**INFORME DE HITO DE CONTROL
N° 040-2024-OCI/5353-SCC**

**OBRA “MEJORAMIENTO DE LA RUTA DEPARTAMENTAL
TU-105 TRAMO RICA PLAYA – LA BOCANA EN LOS
DISTRITOS DE SAN JACINTO Y CASITAS, EN LAS
PROVINCIAS DE CONTRALMIRANTE VILLAR Y TUMBES
DEL DEPARTAMENTO TUMBES”**

HITO DE CONTROL N° 1 – EJECUCIÓN DE OBRA

Imagen n.º 5
Estado de la protección de mampostería existente en alcantarilla A8

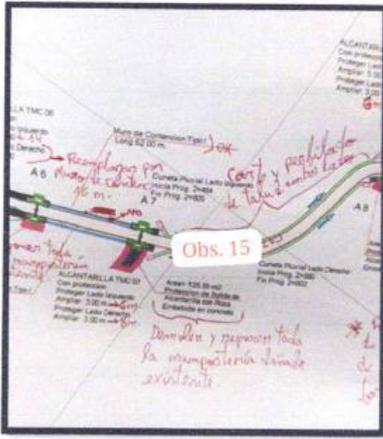
- En la observación n.º 9 (imagen n.º 5)– P.PL-03, formulada por el Residente de Obra, se menciona que, en la alcantarilla A8, la protección de la mampostería existente en la salida de la alcantarilla ha colapsado en su totalidad por la erosión producto de la escorrentía de las aguas pluviales, por lo que es necesario la demolición y reconstrucción. Además, consultó que los trabajos de demolición y reconstrucción de dicha mampostería no están considerados en el expediente original de la obra, por lo que dichos trabajos generarían una prestación adicional de obra. Asimismo, debido al cambio de pendiente en la progresiva 2+690 consulta la necesidad de construir dos salidas de cuenta en ambos lados de la vía para proteger la alcantarilla A8, estos trabajos generarían una prestación adicional de obra.

En alcantarilla existente A8 ubicada en la progresiva 2+615, se observa que la protección de mampostería existente en la salida ha **colapsado** en su totalidad, por la erosión producto de la escorrentía de las aguas pluviales, por lo que es necesario la demolición y reconstrucción. Por lo que se Consulta que los trabajos de demolición y reconstrucción de dicha protección de salida, no están consideradas en el expediente original de la obra, lo cual estos trabajos generarían una prestación adicional de obra. (ver foto 18). También se consulta que se ha evidenciado el cambio de pendiente en la progresiva 2+690, por lo tanto, se consulta la necesidad de construir dos salidas de cuneta en ambos lados de la vía para proteger la alcantarilla A8. Estos trabajos corresponderían a una prestación adicional de obra.

Al respecto, la Supervisión manifestó que: “Se tiene partidas de entrada y salida de protección con roca, por lo tanto su construcción está asegurada. Con respecto a las salidas de las cunetas, por cambio de pendiente, si están proyectadas no representan ningún gasto, porque solo se cambian su sentido. Mayor metrado”

SUPERVISION.-
Se tiene partidas de entrada y salida de protección con roca, por lo tanto su construcción esta asegurada.
Con respecto a las salidas de las cunetas, por cambio de pendiente, si están proyectadas no representan ningún gasto, porque solo se cambian su sentido. Mayor metrado

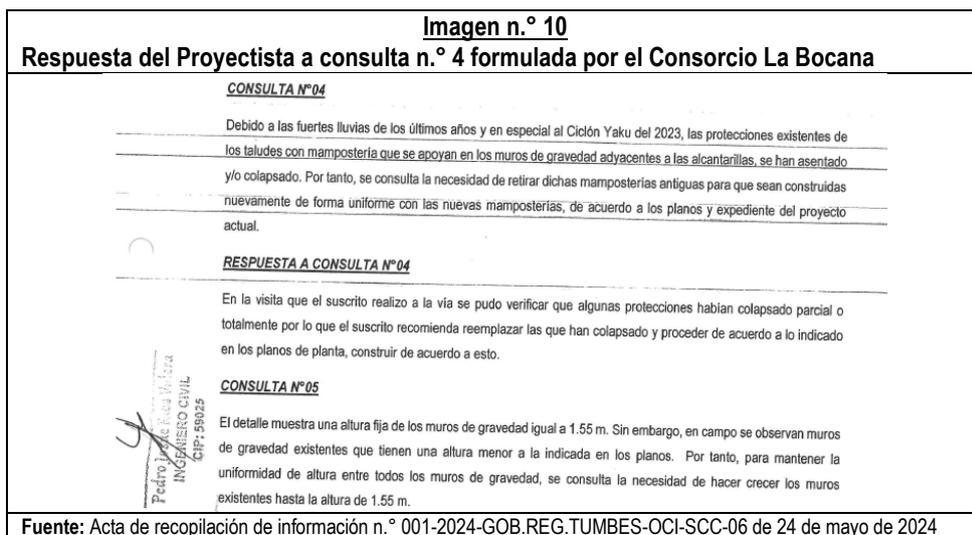
Por otro lado, el Consorcio La Bocana presenta a la Supervisión de Obra consultas de obra mediante la carta n.º 24-2024/CONSORCIO LA BOCANA /RC de 24 de abril de 2024, por lo que la Supervisión de Obra emite su pronunciamiento y lo traslada a la Entidad mediante la carta n.º 026-2024/JWEGM/CONSORCIO SUPERVISOR RICA PLAYA de 29 de abril 2024. Entre las consultas formuladas, se tiene lo siguiente:

Al respecto el Proyectista a través del Informe n.º 21 – 2024 / GOBIERNO REGIONAL TUMBES-GRI-SGEP-PJRV de 7 de mayo de 2024, recomienda reemplazar las que han colapsado y proceder de acuerdo a lo indicado en los planos de planta, tal como se detalla a continuación:

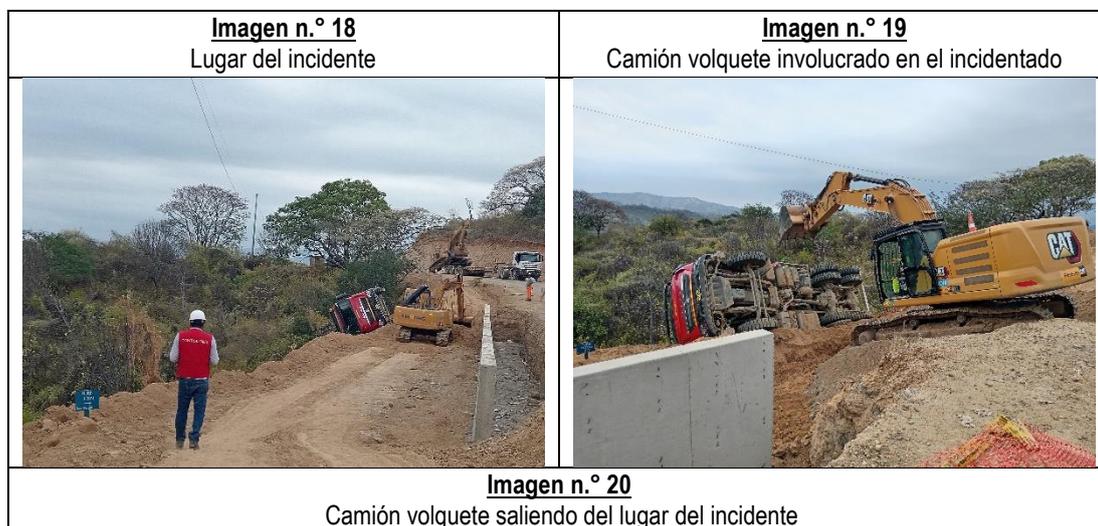
De la evaluación considerada por la contratista para un **riesgo alto** tipo 4, se debe considerar una severidad **“Catastrófica”** (la más alta de la metodología utilizada por la contratista) y una frecuencia tipo C: “podría suceder”. Esto colocaría al evento como un **incidente peligroso** lo que tendría que ser reportado a la Autoridad Administrativa de Trabajo dentro de las 24 horas de ocurrido el suceso, conforme lo establecido en el Decreto Supremo 011-2019-TR de 10 de julio de 2019, Decreto Supremo que aprueba el Reglamento de Seguridad y Salud en el Trabajo para el Sector Construcción establece en su artículo 8º: *“Reportar a la Autoridad Administrativa de Trabajo todo accidente de trabajo mortal e incidente peligroso dentro de las veinticuatro (24) horas de ocurrido el suceso, a través del Sistema Informático de Accidentes de Trabajo, Incidentes Peligrosos y Enfermedades Ocupacionales – SAT o el que haga sus veces, que se encuentra en el portal institucional del Ministerio de Trabajo y Promoción del Empleo”.*
